Zeitschrift: **Bulletin technique de la Suisse romande**

Band (Jahr): **85 (1959)**

## CONCOURS POUR LA CONSTRUCTION D'UN COLLÈGE SECONDAIRE A SAINT-IMIER

#### Extrait du rapport du jury

## 1<sup>er</sup> prix

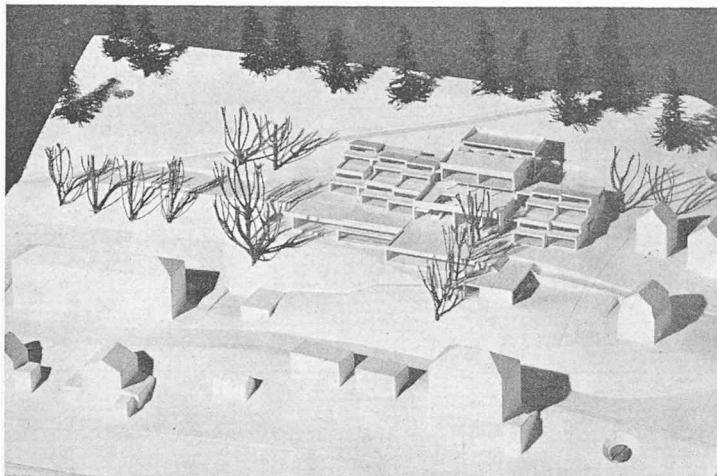
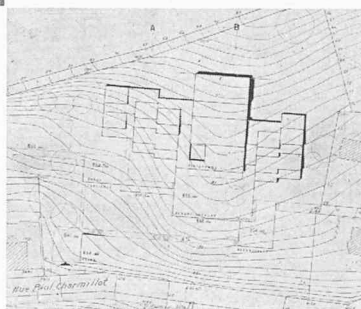
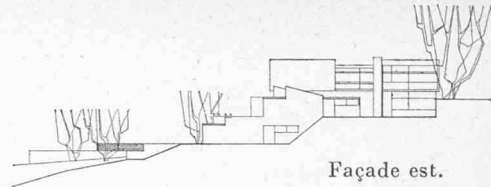
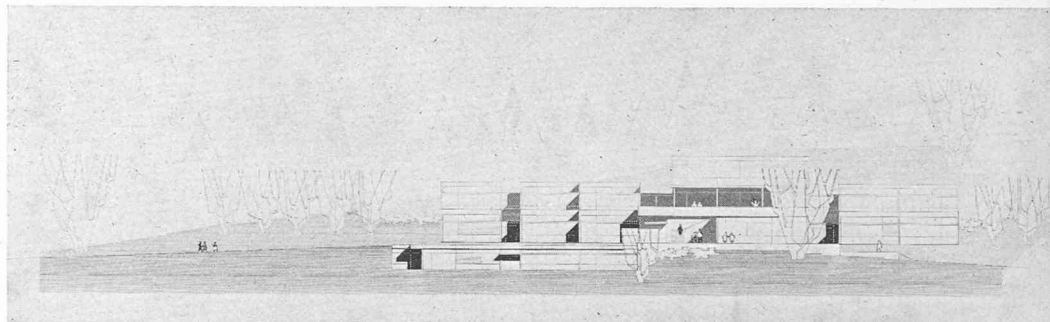
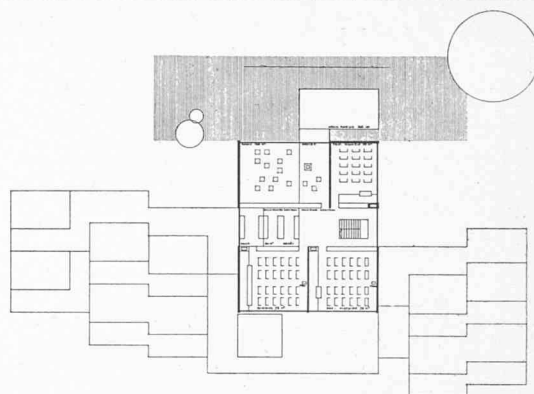
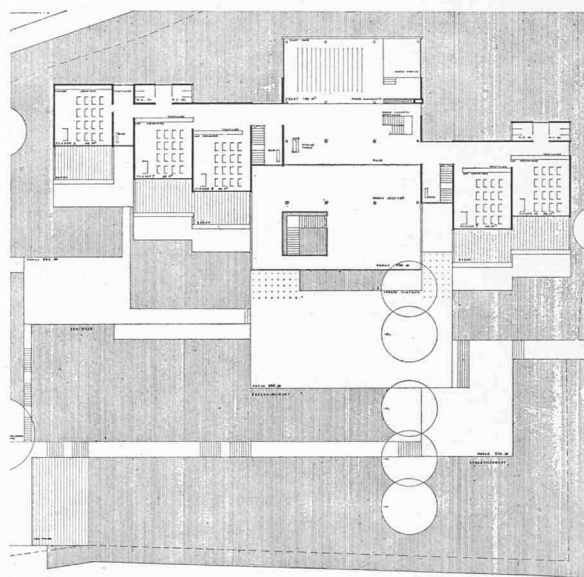
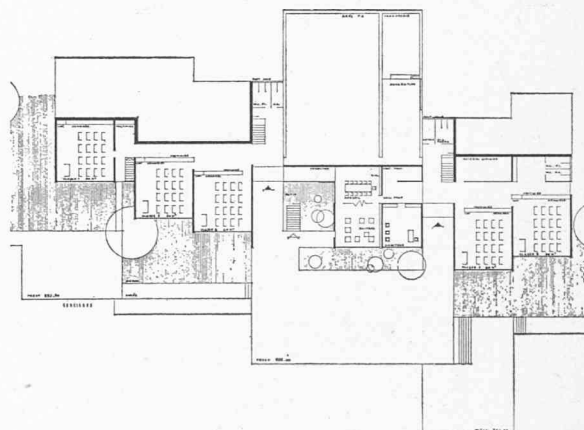
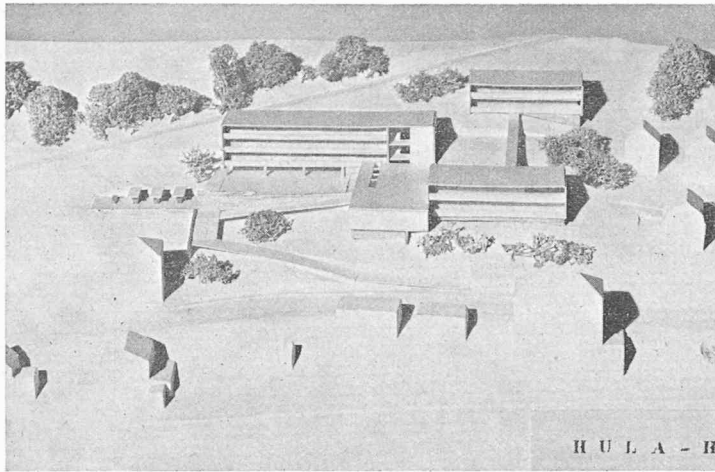
Groupement des classes autour des services généraux avec le souci d'une adaptation organique au terrain.

Les accès est, ouest et sud desservent clairement le bâtiment. Cependant, l'aménagement définitif des accès est et sud dépendrait dans une certaine mesure de la réalisation de la seconde étape.

La disposition des bâtiments ménage de larges espaces libres, et les préaux, de surface généreuse, sont intégrés au bâtiment sous forme de terrasses.

Le parti de créer un centre autour duquel s'articulent les salles de classe est nettement affirmé. Les salles de classe s'étagent sur la pente en gardant un volume modeste ; le corps central s'affirme nettement ; les circulations intérieures sont courtes.

La salle de chant, le hall, le préau couvert et la terrasse principale forment un ensemble communautaire d'une grande souplesse d'utilisation.

Les salles spéciales à l'étage supérieur (« 1<sup>er</sup> étage ») sont heureusement orientées et groupées sans perdre de place.

Les lanterneaux sur le hall et la salle de préparation sont superflus.

Les salles, de format carré, ont un double éclairage unilatéral.

Etude soignée de la coupe des salles de classe, qui s'ouvrent toutes sur leur terrasse de verdure.

Situation centrale de l'administration.

Appartement du concierge, trop petit.

Le dégagement des WC devrait former tambour. L'espace réservé aux WC est par trop compté.

Conception architecturale vivante.

Architecture disciplinée et sensible, adaptée à sa destination et au terrain.

Projet plein d'intérêt, se signalant par son sens de l'unité et de l'échelle.

Cube raisonnable. Terrassements faibles.

## 2<sup>e</sup> prix

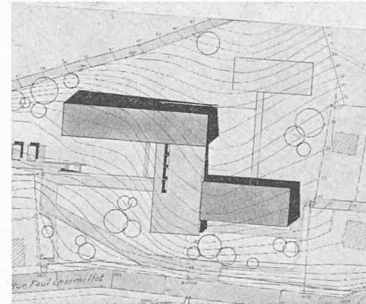
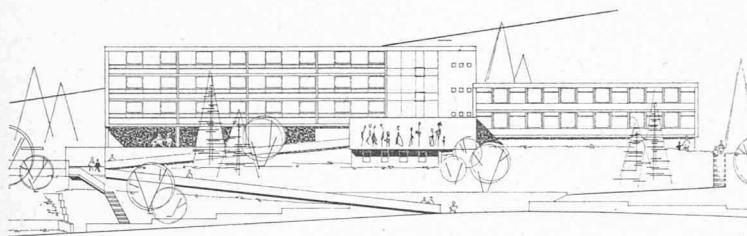
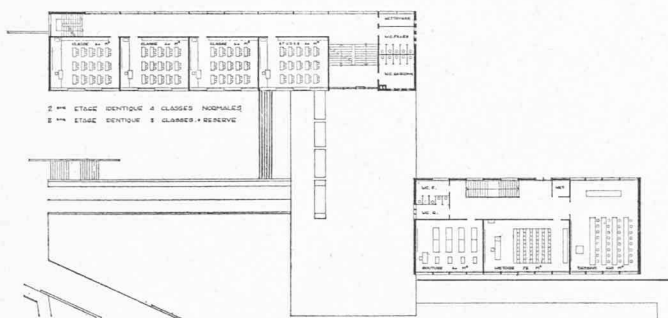
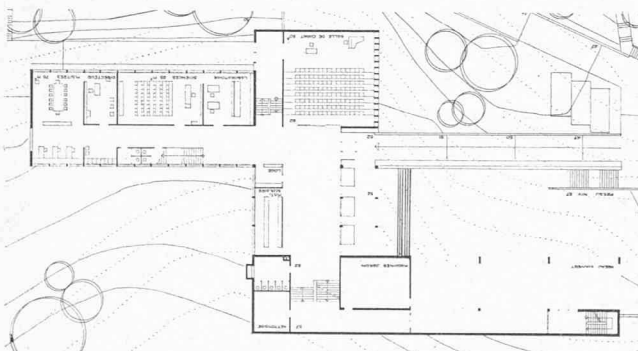
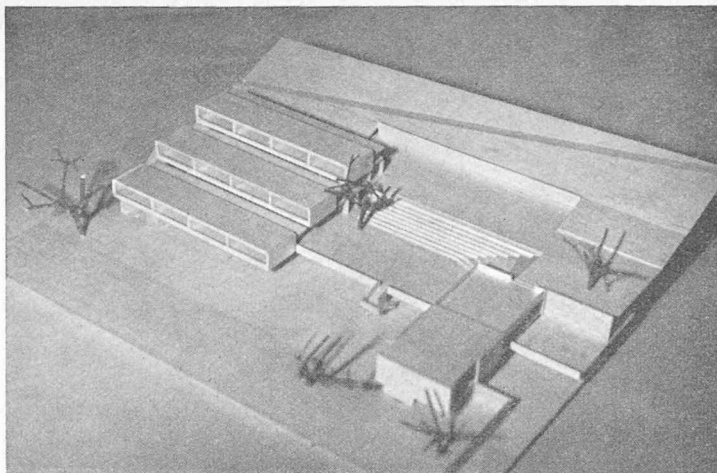
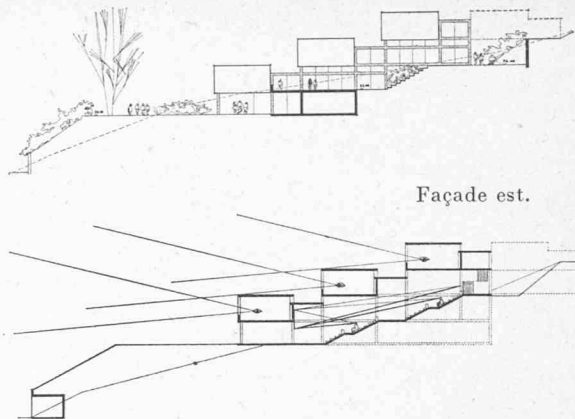
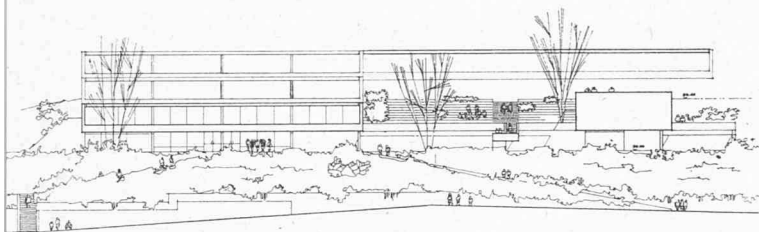
Composition de trois corps clairement différenciés, ménageant une large ouverture vers l'ouest.

Bâtiment principal très en arrière, laissant une large cour d'entrée à l'ouest.

Bonne implantation de la seconde étape au nord.

Accès principal par une rampe qui conduit au centre, mais dont l'aboutissement vers l'entrée est mal résolu. Pas d'accès de l'ouest du côté des garages à vélos, ce qui est regrettable.

Préau central et bien disposé. Préau couvert bien situé. Tous les corps de bâtiments débouchent sur ce préau.

La distribution des différents locaux dans les trois corps de bâtiment est claire et bien exprimée.

La grande salle en gradins a des avantages, mais présente une certaine limitation dans son emploi.

Les salles de classe sont du type traditionnel avec éclairage unilatéral.

Il est regrettable que l'auteur n'ait pas tiré parti de la région nord-est du terrain.

La composition architecturale exprime bien l'idée d'un collège. Le jury regrette l'écran que forme au débouché du bois la haute masse du bâtiment principal.

L'adaptation au terrain est convenable, mais les aménagements des rampes et terrasse sous la forme proposée nécessiteraient d'importants travaux d'art.

### 3<sup>e</sup> prix

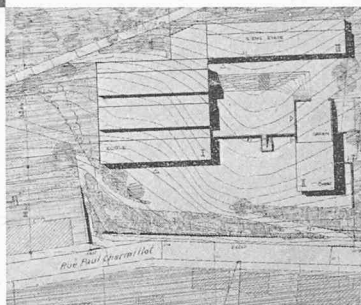
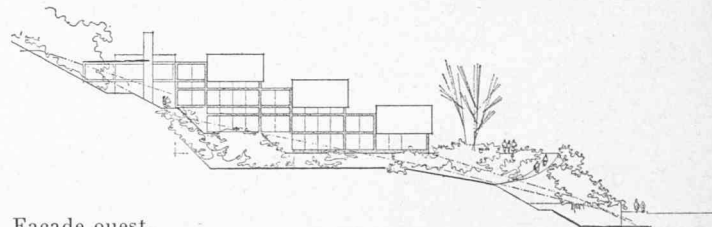
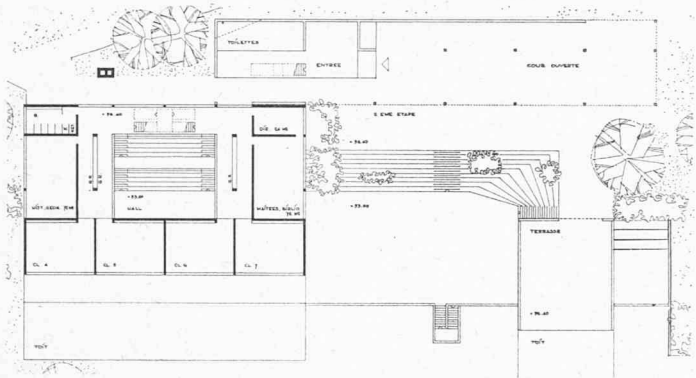
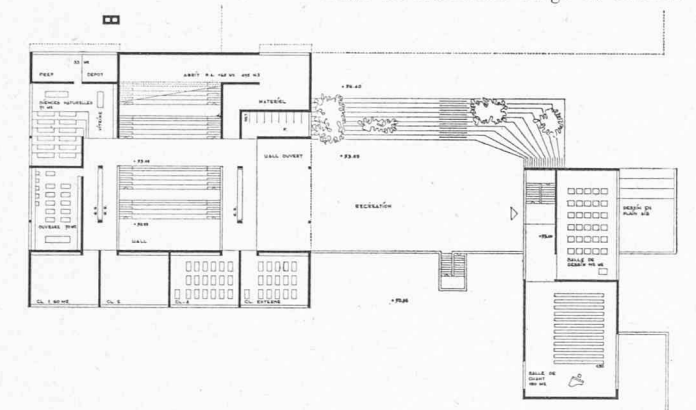
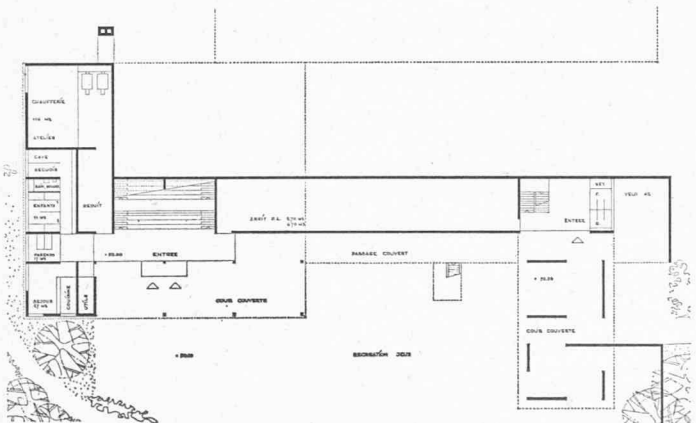
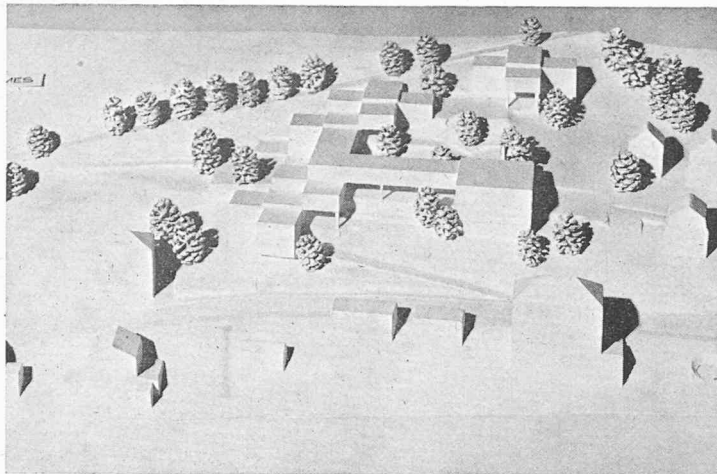
Les salles de classe forment un seul groupe étagé en gradins et enveloppant un vaste hall de distribution.

Le pavillon « chant et dessin », à l'est, participe heureusement à la composition, comme aussi le corps de la seconde étape.

Les accès sont bien disposés. Néanmoins la rampe montant de la rue P.-Charmillot a une pente excessive.

Larges préaux bien disposés, en terrasses et partiellement couverts.

Tout le terrain est bien intégré à la composition.

Le grand hall central distribue d'une manière rationnelle et claire les accès à tous les locaux répartis en trois niveaux. Ce hall est hors d'échelle et son utilisation dans la forme proposée reste problématique.

Le pavillon « chant et dessin » est facilement accessible du bâtiment principal par le passage couvert.

Les salles de classe sont toutes prévues avec éclairage bilatéral. Les coupes, qui indiquent le principe adopté pour l'éclairage des classes, présentent certains inconvénients : transmission de son d'une salle à l'autre ; les fenêtres des salles accèdent sur des toitures plates non aménagées ; enneigement des courettes.

Certaines parties des salles spéciales sont plafonnées, du fait du système adopté, à une hauteur insuffisante (2 m). Autre conséquence du principe adopté : portée excessive des parties du bâtiment situées au-dessus du hall central.

L'expression architecturale de l'ensemble est remarquable ; les façades latérales et les volumes intérieurs de certaines salles spéciales ne s'imposent pas aussi nettement.

L'auteur tient insuffisamment compte de la forme du terrain dans la partie choisie pour le bâtiment principal ; l'implantation de ce bâtiment principal semble « forcée » par rapport à la forme du terrain, ce qui entraîne des terrassements et fondations importants.

#### 4<sup>e</sup> prix

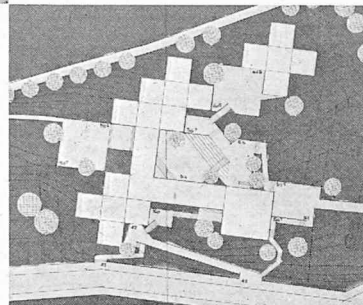
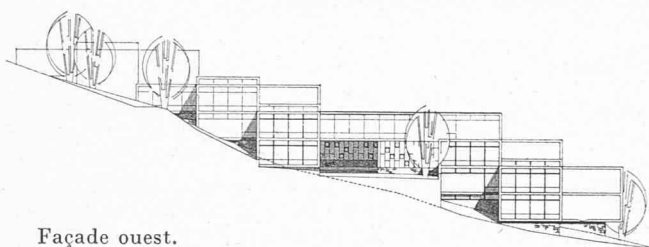
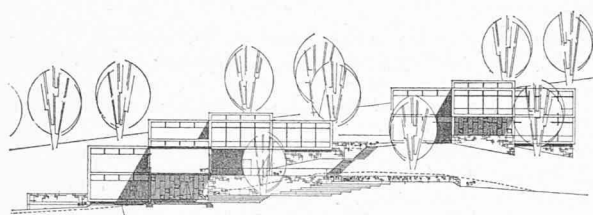
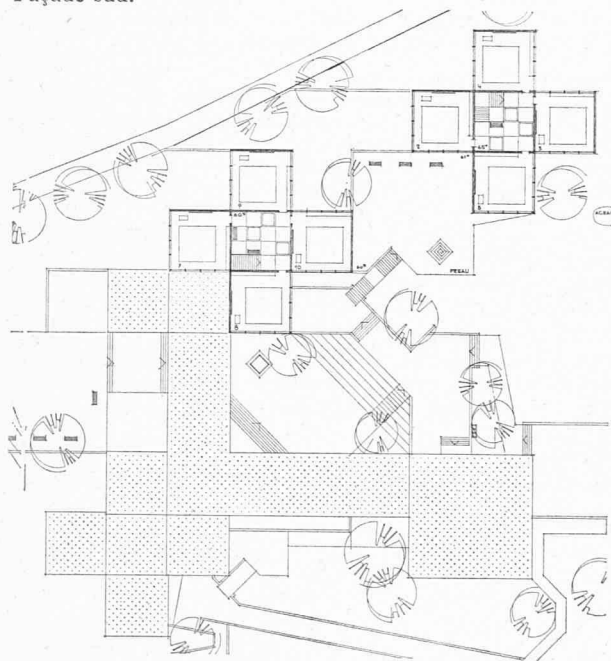
Composition par groupes de locaux réunis par des portiques surmontés de salles spéciales.

La seconde étape se développe dans le même esprit dans la partie supérieure du terrain.

Les accès, de trois côtés, conduisent au centre de l'école. Préaux répartis, celui du centre pouvant être utilisé comme théâtre en plein air.

Heureuse intégration du parc dans l'ensemble de l'école.

Les différents éléments constitutifs de l'école sont bien placés.

Les circulations intérieures verticales et horizontales ne sont pas résolues.

La disposition proposée par le groupement de quatre classes à lumière bilatérale, en forme de croix autour d'un noyau, présente certains défauts : dégagements insuffisants ; impossibilité de disposer les vestiaires ; éclairage et ventilation problématiques des halls ; les classes au nord sont insuffisamment ensoleillées.

L'aménagement des toilettes dans des volumes correspondant à celui des salles de classe est arbitraire.

Composition intéressante et vivante sur une trame rigoureuse. Malheureusement la partie en péristyle évoque au premier étage une circulation qu'elle ne contient pas.

L'adaptation du projet au terrain est bien étudiée et n'entraîne que peu de mouvements de terre.
